710 - INSP
 ISO/IEC 17020
 Origineel verslag

Verkoop [Afd 8.4.2]

Verslagnummer: 31/02102024/38916/1/1

Inspectie adres: Monnikheide 19, 2870 Puurs-Sint-Amands (België)
 De fundering dateert van: Voor 1 oktober 1981
 Type: Verkoop [Afd 8.4.2]

Elektrisch bord

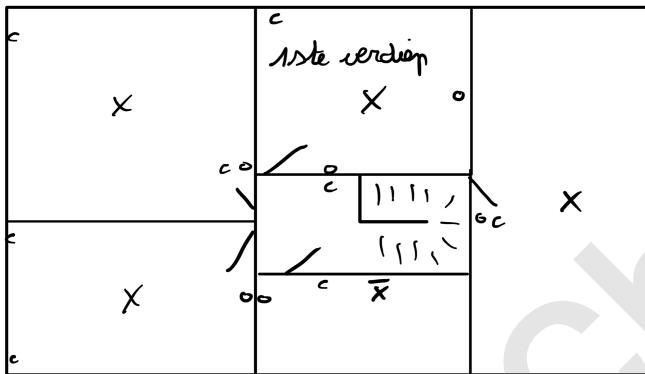
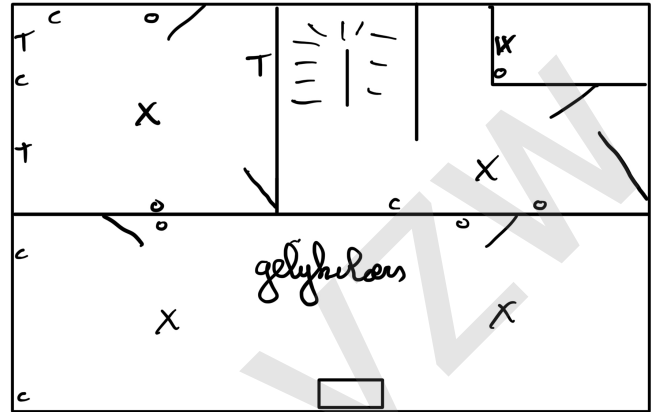
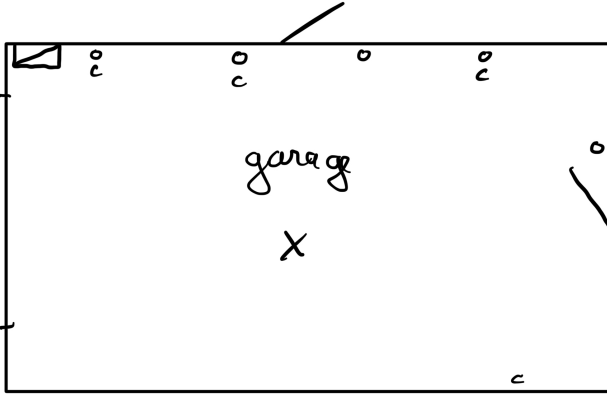
- De beschermingsgraad van de ruimte moet ten minste IPXX-D zijn voor ruimtes publiek toegankelijk en IPXX-B voor gewone ruimtes. - oAfd 4.2.2.3
- Er ontbreken afdekplaatjes in het elektrisch bord. - Afd 5.2.6; oAfd 4.2.2.3

- De houders van de penautomaten zijn niet uitgerust met een kaliberstuk. - oAfd 5.3.5.5.a
- Het verdeelbord is onvoldoende gemarkeerd. Individuele markering, voedingsspanning en/of gevarendriehoek ontbreken. - oAfd 3.1.3.3; Afd 9.4.1

- Het eendraadsschema en situatieplan zijn niet aanwezig. - oAfd 3.1.2.1
- De sectiegrootte van de overbruggingen in de borden is niet aangepast aan de grootte van de beveiliging tegen overstromen. - oAfd 4.4.1.5
Extra opmerking: O.a. kleine bordje

- Het verdeelbord is niet conform. - oAfd 5.3.5.1 ; oAfd 4.2.2.1.b
Extra opmerking: O.a. Montageschroeven van het bord zijn niet geïsoleerd
- De differentieelstroombeschermingsinrichting 'vochtige lokalen' is niet stroomafwaarts gelegen van de differentieelstroombeschermingsinrichting in het begin van de installatie. - oAfd 4.2.4.3.c; oAfd 7.1.4.1
